# Atualização CP200 para Display LCD

## 1. Alteração de Hardware

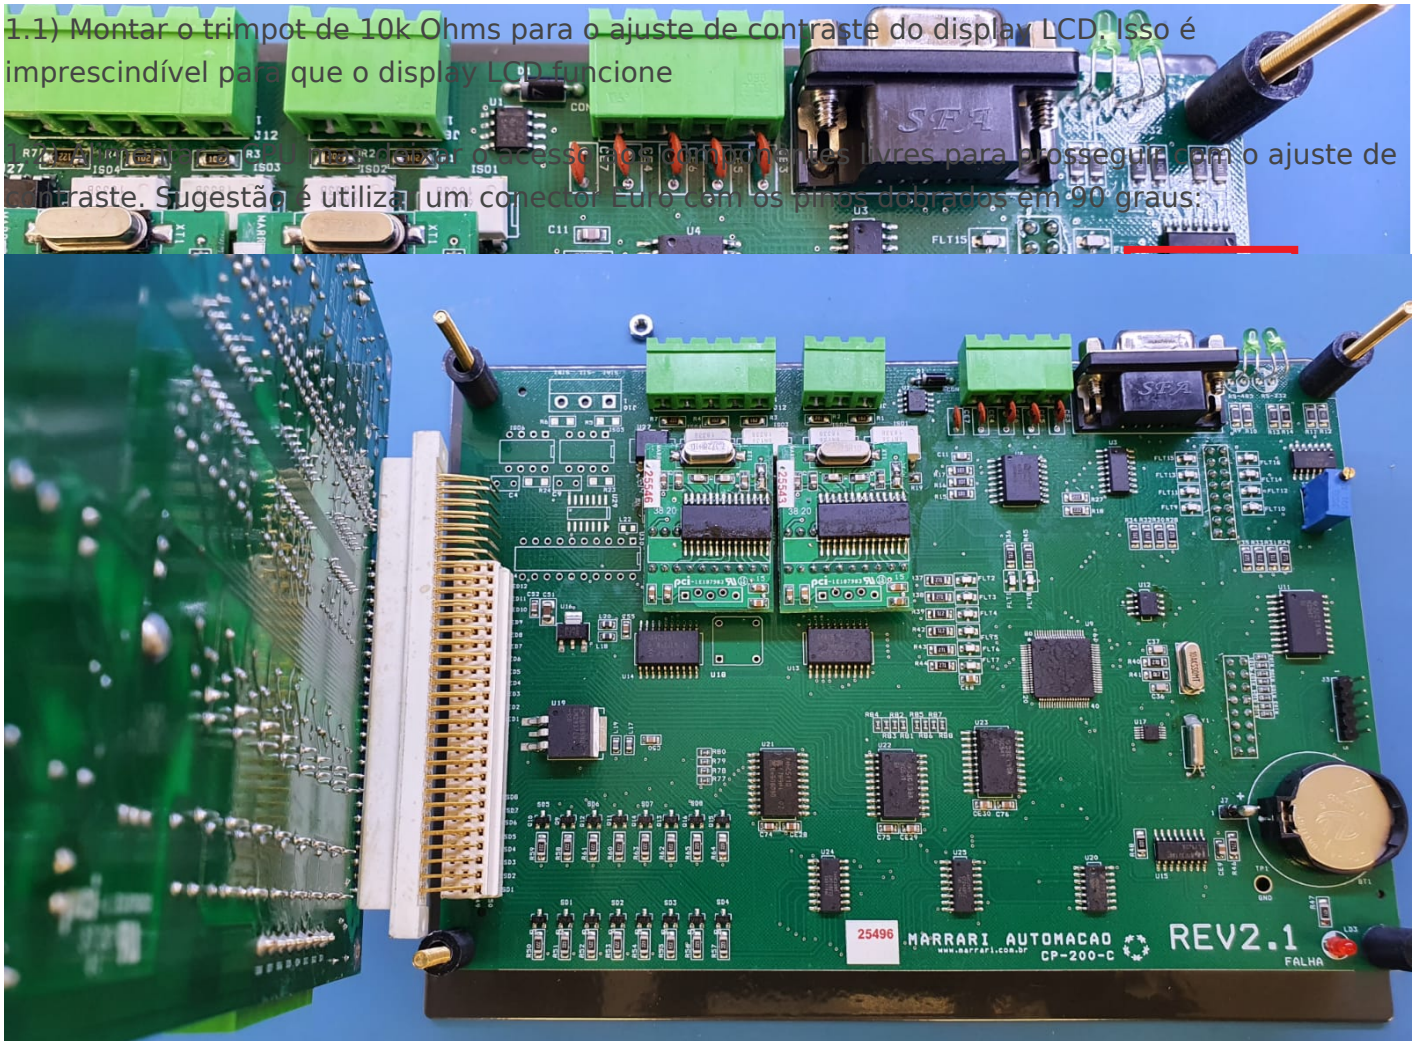
1.1) Montar o trimpot de 10k Ohms para o ajuste de contraste do display LCD. Isso é imprescindível para que o display LCD funcione corretamente. Sugestão é utilizar um conector Euro com os pins dobrados em 90 graus.

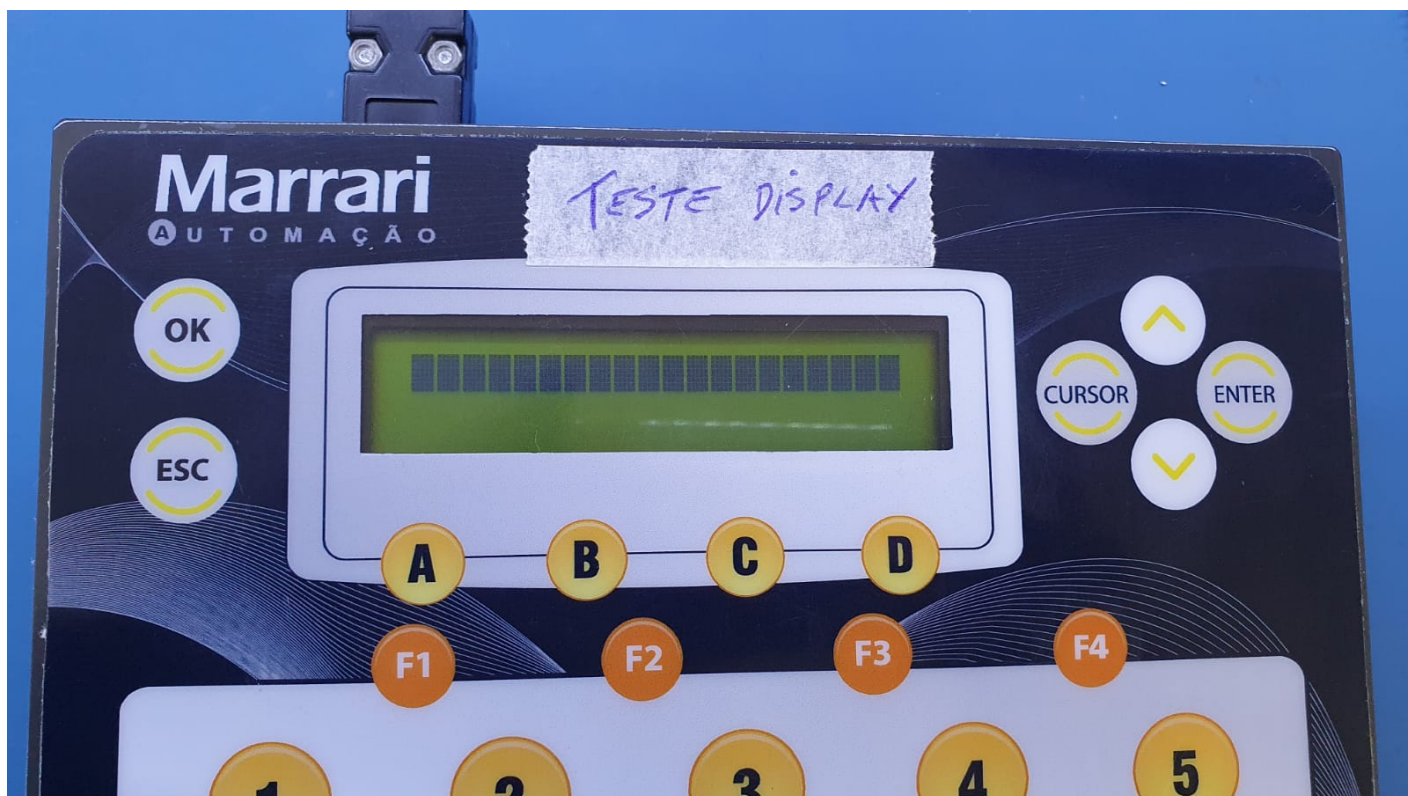
1.4) Ajustar o trimpot até que apareça a primeira linha do display cheia, conforme a figura abaixo:
